Znak sprawy: SIM/ZP/P/05/2024

Dotyczy: postępowania prowadzonego w trybie przetargu nieograniczonego pn: „**Poprawa warunków obsługi obszarów przemysłowych Gminy Miasto Szczecin poprzez wypełnienie luk w infrastrukturze drogowej dzielnicy Północ**”,

Zestaw pytań i odpowiedzi nr 7:

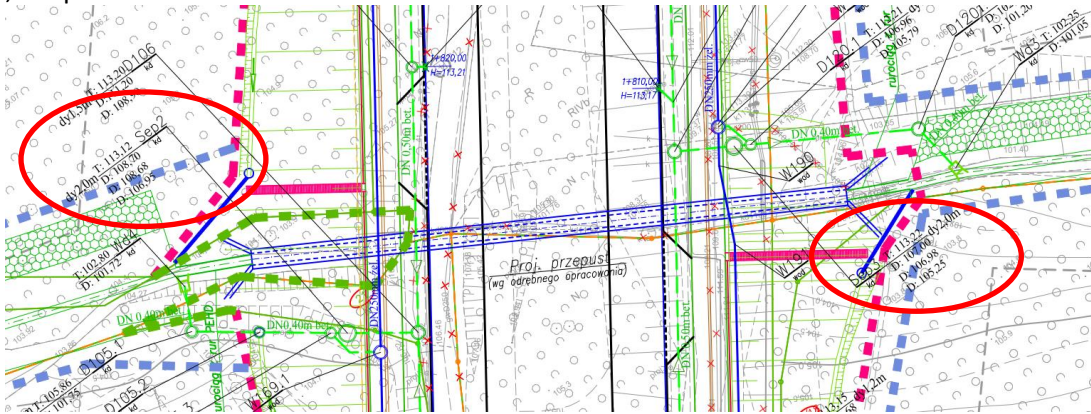
Dotyczy: Część II, Etap 1 – Poz. 90 TER przewiduje dostawę i montaż balustrad „z Kat. Mebli Miejskich”, natomiast zgodnie z STWiORB udostępnioną przez Zamawiającego (D-07.06.02) „Materiałami do wykonania balustrad U-11a są: gotowe balustrady składające się z ramy wykonanej z płaskownika 100x12mm i pionowych szczeblinek wykonanych z płaskownika 50x10mm; rozstaw szczeblinek nie większy niż 14cm, marki stalowe do mocowania balustrady do fundamentu, śruby. Minimalna wysokość balustrady przy chodnikach wynosi 1,1 m a przy ścieżkach rowerowych wynosi 1,2 m.”, co jest niezgodne wymogami Katalogu Mebli Miejskich, do którego Zamawiający odwołuje się w opisie poz. 90 TER. Prosimy o potwierdzenie, że w poz. 90 TER należy ustawić barierkę B1 z Katalogu Mebli Miejskich. Dodatkowo, proszę o określenie min. wysokości górnej krawędzi barierki ponad gruntem, ponieważ Katalog dopuszcza bardzo szeroki zakres tej wysokości (od 80 do 120 cm). Czy Zamawiający dopuści barierkę o wysokości 80 cm?

W pozycji TER 90 należy wykonać barierkę B1 z Katalogu Mebli Miejskich o wysokości ponad poziomem gruntu - 1.1 m.

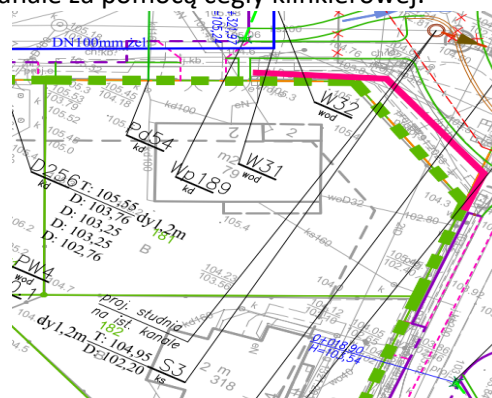
KANALIZACJA DESZCZOWA. Prosimy o sprecyzowanie średnicy separatora SEP2 i SEP3.

na rys nr S1.5 średnice separatorów dy2,0, w przedmiarze separatory DN1500, w załączniku nr 4 DN2000, w opisie DN1500

Należy wykonać separatory Sep 2, Sep 3 o średnicy 2,0 m.

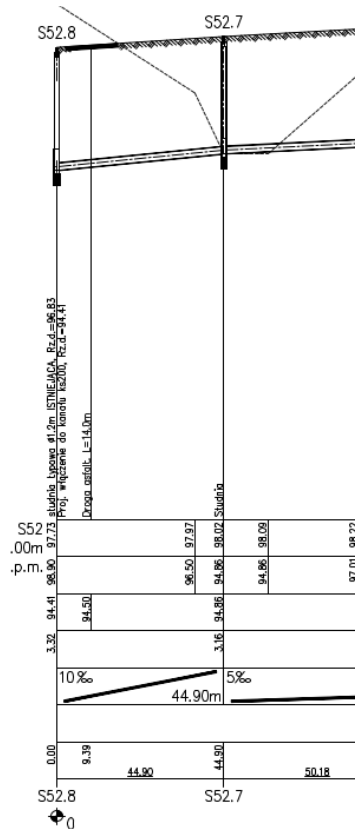
KANALIZACJA SANITARNA. Prosimy o uwzględnienie w przedmiarze pozycji dotyczącej studni S3 na kanalizacji sanitarnej, która zgodnie z PZT rys. S1.7 oraz opisem technicznym powinna zostać nadbudowana na istniejącym kanale za pomocą cegły klinkierowej.

Zamawiający dokona modyfikacji treści SWZ. W TER dodano pozycję 552a

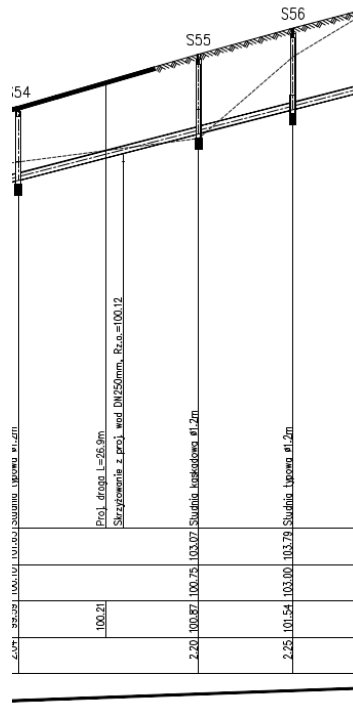
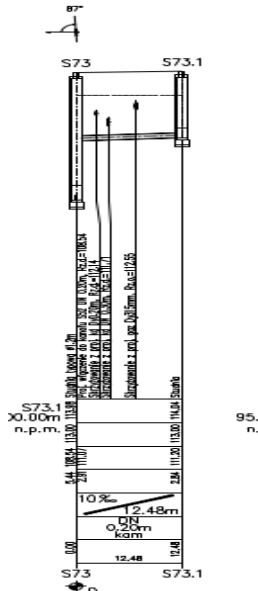
Prosimy o doprecyzowanie, czy studnia nr S55 powinna zostać wykonana jako typowa, czy jako kaskadowa.

Studnia S55 powinna zostać wykonana jako typowa.
